Státní pokladna  
Centrum sdílených služeb

## VYSVĚTLENÍ ZADÁVACÍ DOKUMENTACE Č. 8

### VÝSTAVBA DATOVÉHO CENTRA ZELENEČ

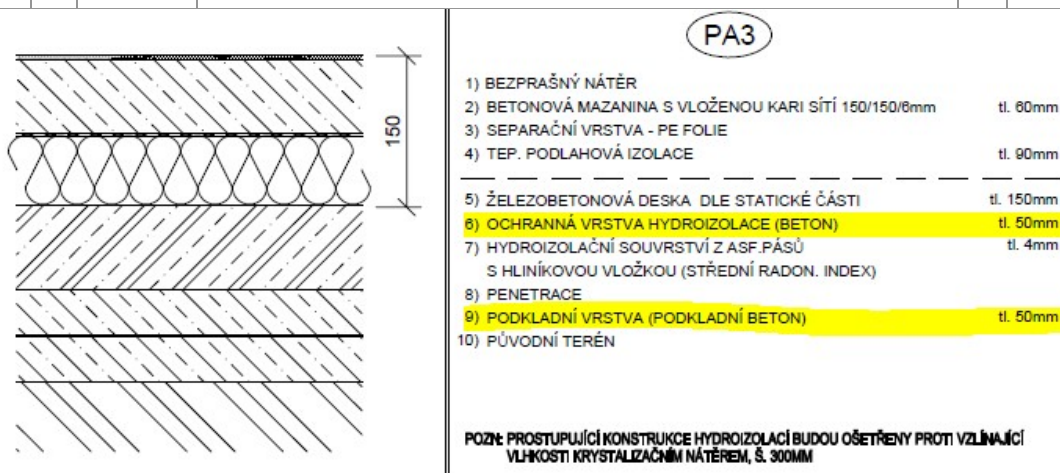
Na listu SO.01.1-1 Architektonicko... položka č. 89

Domníváme se, že výměra v položce č. 89 je chybná.

$411,464\text{m}^2 * 0,4\text{kg/m}^2 = 164,5856\text{kg}/1000 = 0,165\text{t}$

Žádáme o kontrolu a opravu položky č. 89.

**Dodavatelé si v Hlavní soupis.xlsx na listu SO.01-1 - Architektonicko... u položky 89 opraví množství následovně:**

89	M	111631500	lak asfaltový penetrační (MJ t) bal 9 kg	t	0,165
----	---	-----------	--	---	-------

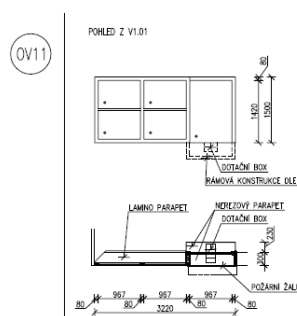
Na listu SO.01.1-2 Stavebně konstrukční... položka č. 128-132

Dle knihy prefabrikátů je prvků s označením AP... + AT... celkem 51ks. V montážních položkách chybí 1ks, montáž je uvedena jen pro 50ks.

**Žádáme o kontrolu a opravu VV.**

**Dodavatelé si v Hlavní soupis.xlsx na listu SO.01-2 - Stavebně konstr... u položek 129, 130 a 131 opraví množství následovně:**

129	K	413123922	Montáž trámů, průvlaků, ztužidel a obdobných dílců vodorovných konstrukcí se svařovanými spoji do 18 m, hmotnosti přes 1,5 do 3 t	kus	19,000
130	K	413123923	Montáž trámů, průvlaků, ztužidel a obdobných dílců vodorovných konstrukcí se svařovanými spoji do 18 m, hmotnosti přes 3 do 5 t	kus	7,000
131	K	413123924	Montáž trámů, průvlaků, ztužidel a obdobných dílců vodorovných konstrukcí se svařovanými spoji do 18 m, hmotnosti přes 5 do 7 t	kus	17,000
